SOPRINTENDENZA ARCHEOLOGIA BELLE ARTI E PAESAGGIO
PER LE PROVINCE DI BRINDISI E LECCE

PROVINCIA DI LECCE COMUNE DI UGENTO Prot.N.0036746/2023 - D. LGS. N.152/2006, L.R. N.26/2022. VERIFICA DI ASSOGGETTABILITÀ A V.I.A. INERENTE "PROGETTO DI UN IMPIANTO AGRIVOLTAICO DENOMINATO "OLEO 2" - "PROGETTO DI UN IMPIANTO AGRIVOLTAICO DENOMINATO "OLEO1"

Fig.1 Estratto dal webgis del PPTR della Regione Puglia -12.10.2023

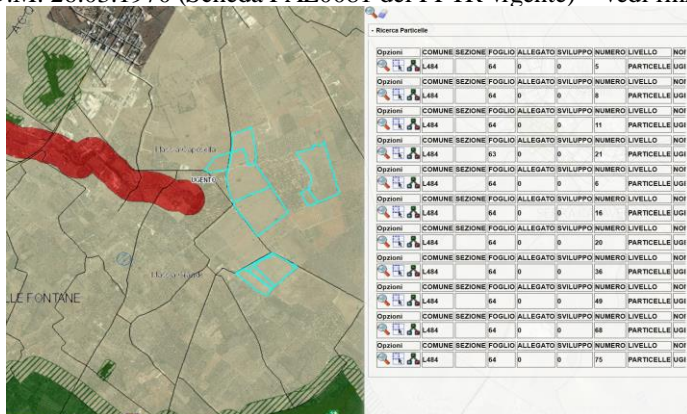
- rilevato che le aree oggetto degli interventi in oggetto si trovano all'interno di un'area sottoposta alle disposizioni di tutela del D.M. 26.03.1970 (Scheda PAE0081 del PPTR vigente) – vedi immagine;

questa Soprintendenza, rilevata l'inidoneità ai sensi di legge delle aree interessate dai progetti in oggetto per l'installazione di impianti a fonti rinnovabili, resta in attesa delle determinazioni di Codesto Ente.
